BOLLETTINO - BULLETIN

TECNICO • TECHNICAL	●	GRUPPO • GROUP	6
RICAMBI • SPARE PARTS	●	NR • NO	088
INFORMAZIONI • INFORMATION		DATA • DATE	07/13

MODELS: Earth auger TR 1551

SUBJECT: Fuel tank

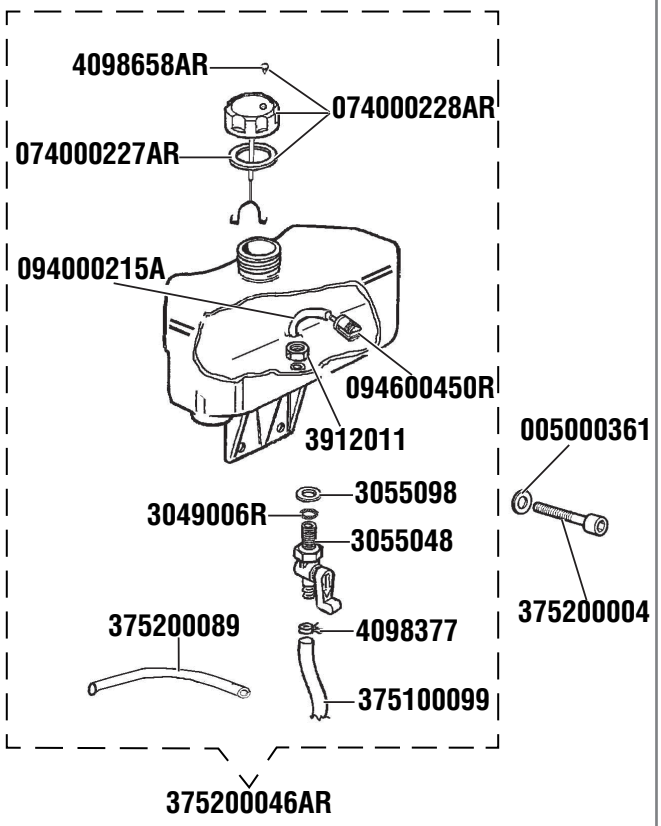
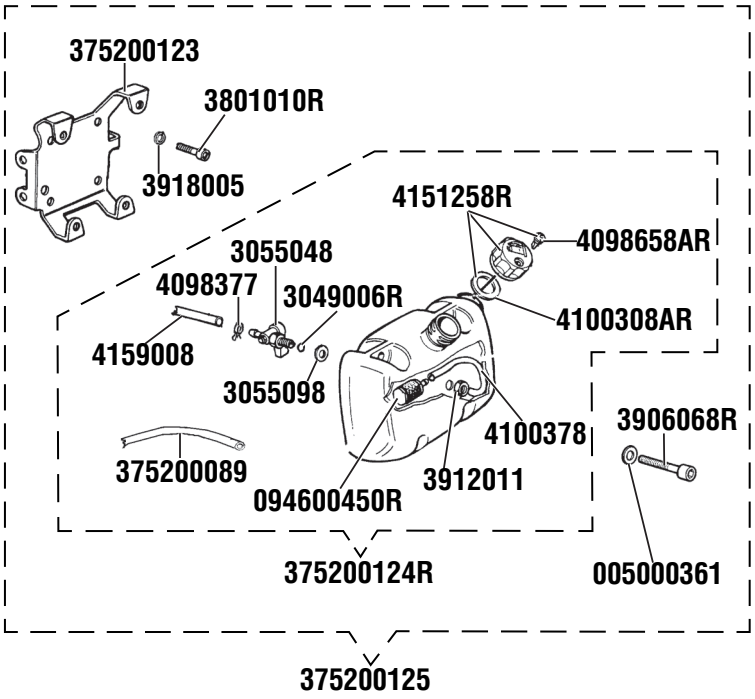
DESCRIPTION: Product improvement. Introduced a new fuel tank equipped with a different fixing system. Introduction of the new tank involves a shorter fuel tube. Replaced the tank cap gasket to improve sealing

INTERCHANGEABILITY: Yes, by using kit 375200125

PARTS AVAILABILITY: Old pre-modified parts will be supplied, with the exception of tank kit

CUT-IN DATE: 20/05/13, serial no. 5763218279

SUBJECT: Fuel tank

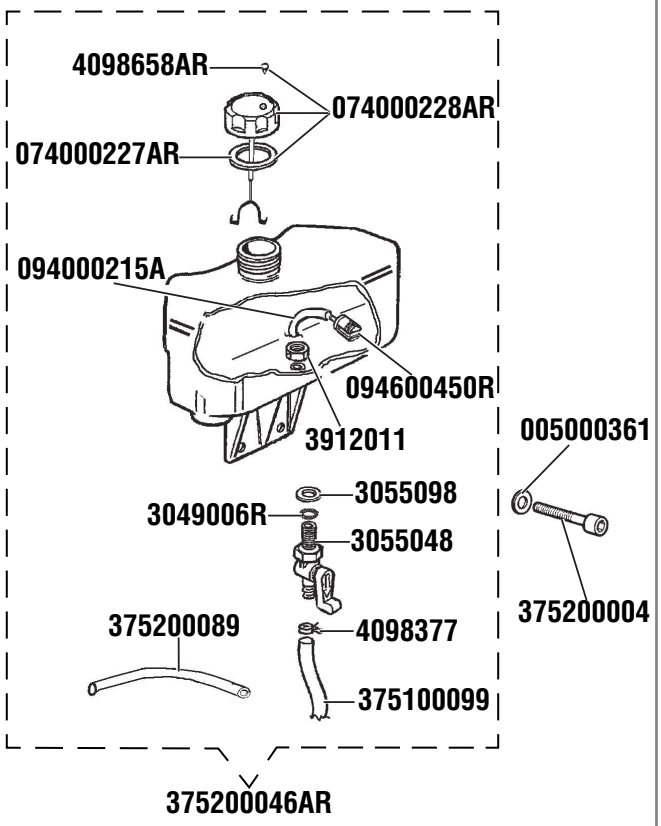
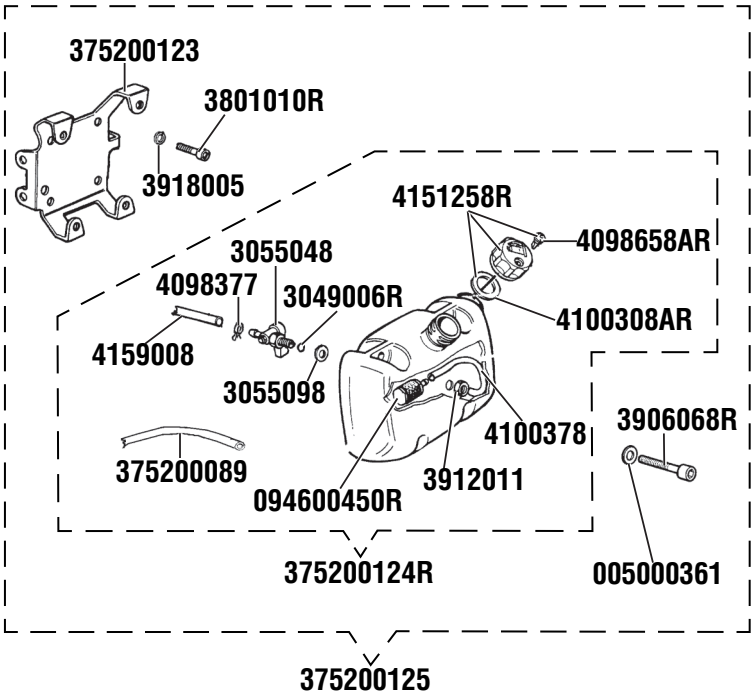
DESCRIPTION: Product improvement. Introduced a new fuel tank equipped with a different fixing system. Introduction of the new tank involves a shorter fuel tube. Replaced the tank cap gasket to improve sealing

INTERCHANGEABILITY: Yes, by using kit 375200125

PARTS AVAILABILITY: Old pre-modified parts will be supplied, with the exception of tank kit

CUT-IN DATE: 20/05/13, serial no. 5763218279

SUBJECT: Fuel tank

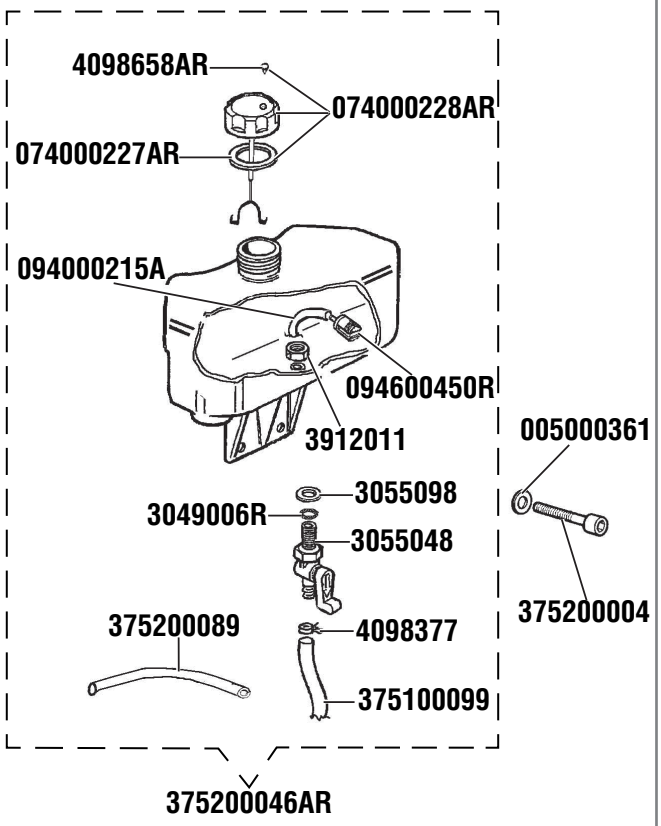
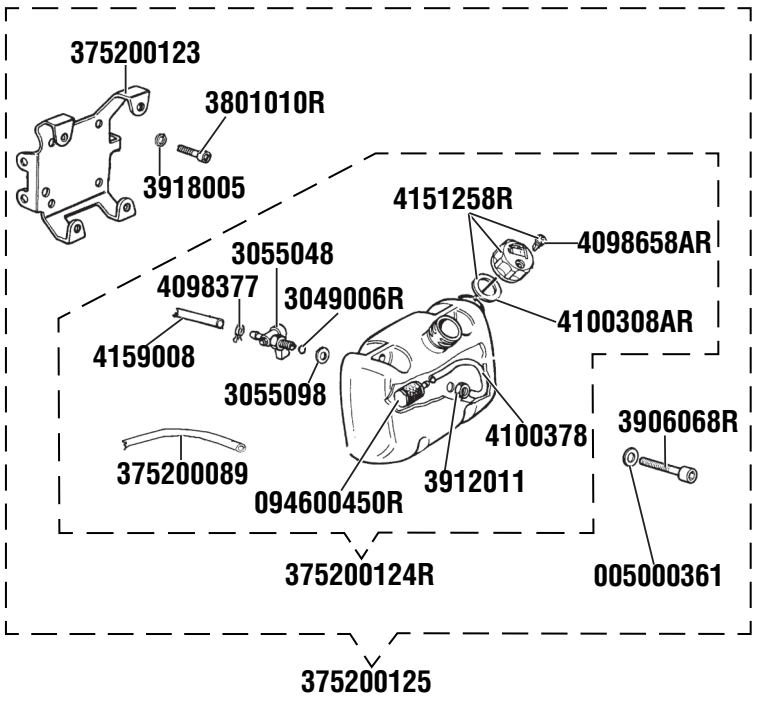
DESCRIPTION: Product improvement. Introduced a new fuel tank equipped with a different fixing system. Introduction of the new tank involves a shorter fuel tube. Replaced the tank cap gasket to improve sealing

INTERCHANGEABILITY: Yes, by using kit 375200125

PARTS AVAILABILITY: Old pre-modified parts will be supplied, with the exception of tank kit

CUT-IN DATE: 20/05/13, serial no. 5763218279

SUBJECT: Fuel tank

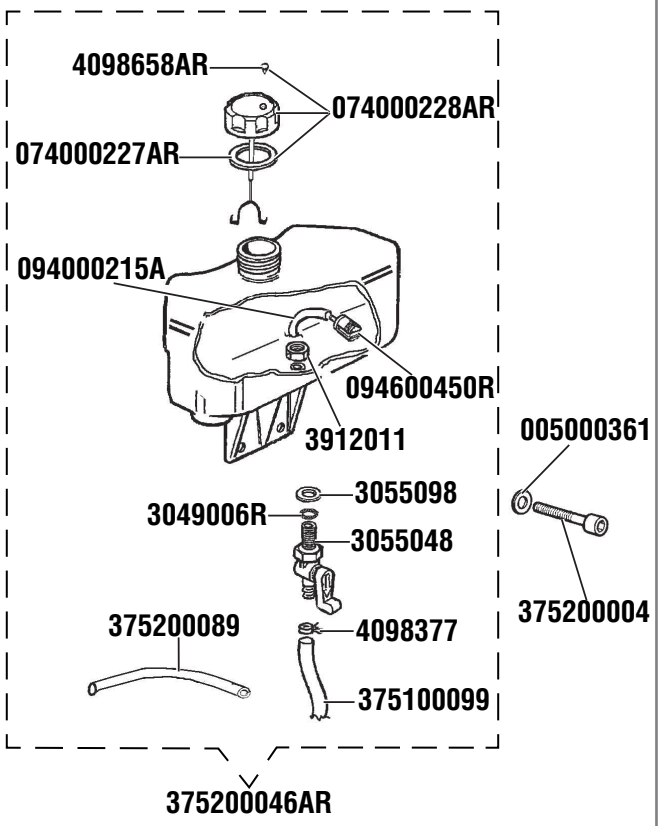
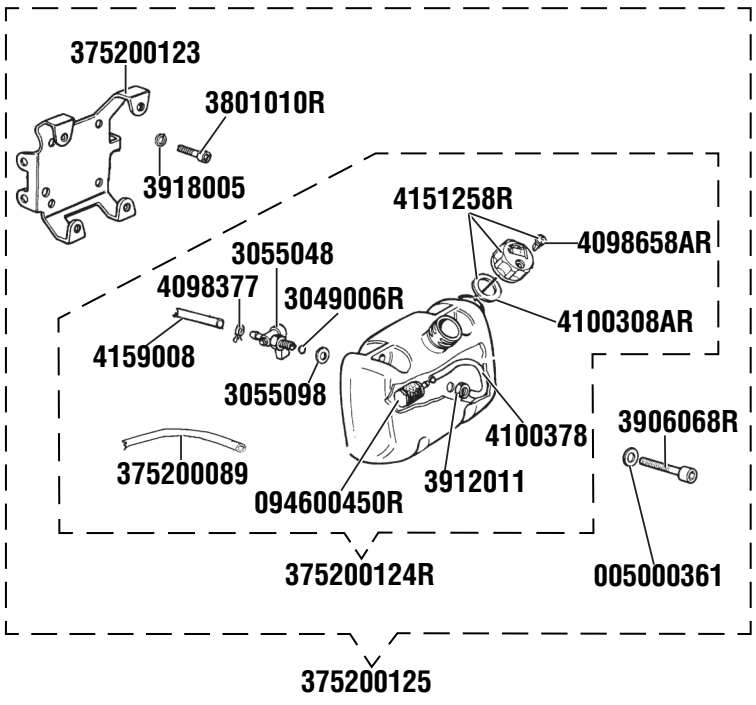
DESCRIPTION: Product improvement. Introduced a new fuel tank equipped with a different fixing system. Introduction of the new tank involves a shorter fuel tube. Replaced the tank cap gasket to improve sealing

INTERCHANGEABILITY: Yes, by using kit 375200125

PARTS AVAILABILITY: Old pre-modified parts will be supplied, with the exception of tank kit

CUT-IN DATE: 20/05/13, serial no. 5763218279

SUBJECT: Fuel tank

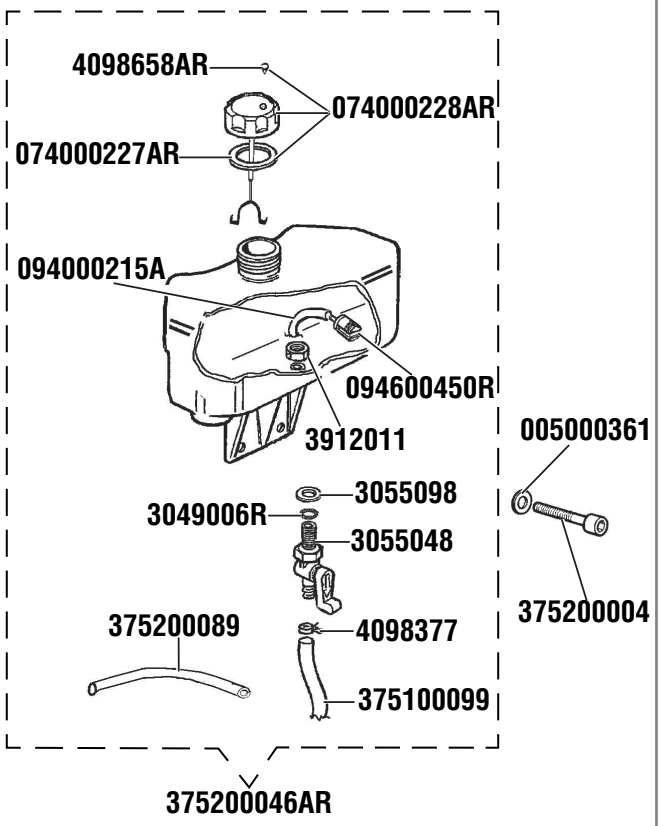
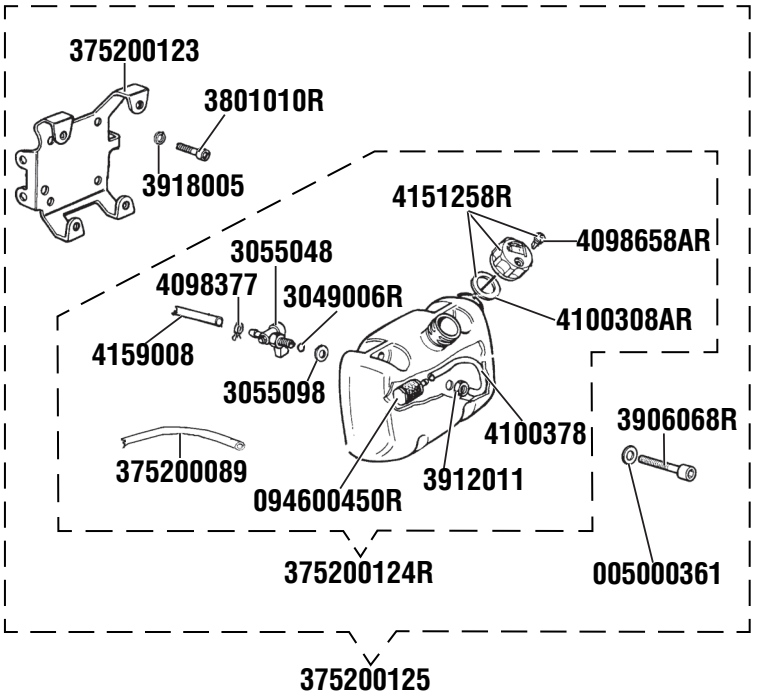
DESCRIPTION: Product improvement. Introduced a new fuel tank equipped with a different fixing system. Introduction of the new tank involves a shorter fuel tube. Replaced the tank cap gasket to improve sealing

INTERCHANGEABILITY: Yes, by using kit 375200125

PARTS AVAILABILITY: Old pre-modified parts will be supplied, with the exception of tank kit

CUT-IN DATE: 20/05/13, serial no. 5763218279

SUBJECT: Fuel tank

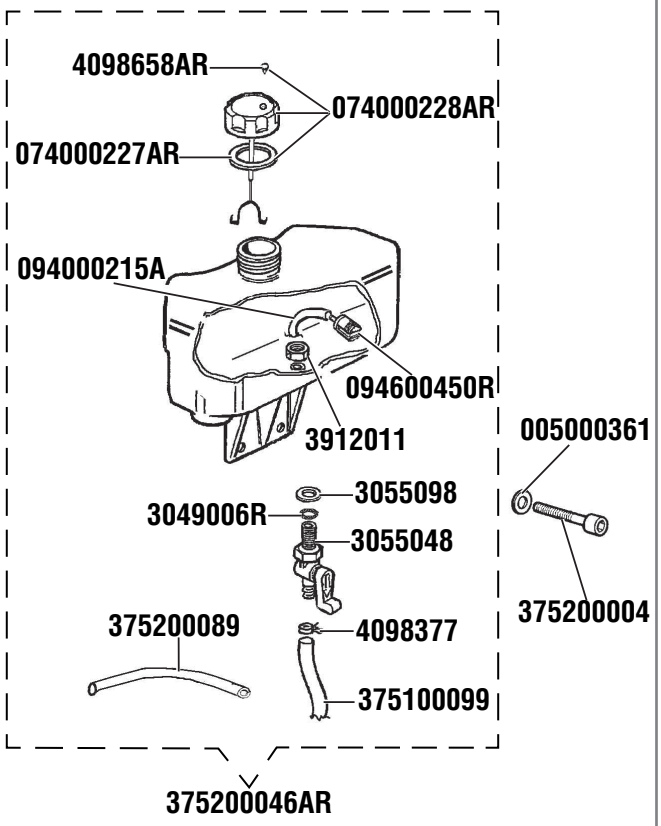
DESCRIPTION: Product improvement. Introduced a new fuel tank equipped with a different fixing system. Introduction of the new tank involves a shorter fuel tube. Replaced the tank cap gasket to improve sealing

INTERCHANGEABILITY: Yes, by using kit 375200125

PARTS AVAILABILITY: Old pre-modified parts will be supplied, with the exception of tank kit

CUT-IN DATE: 20/05/13, serial no. 5763218279
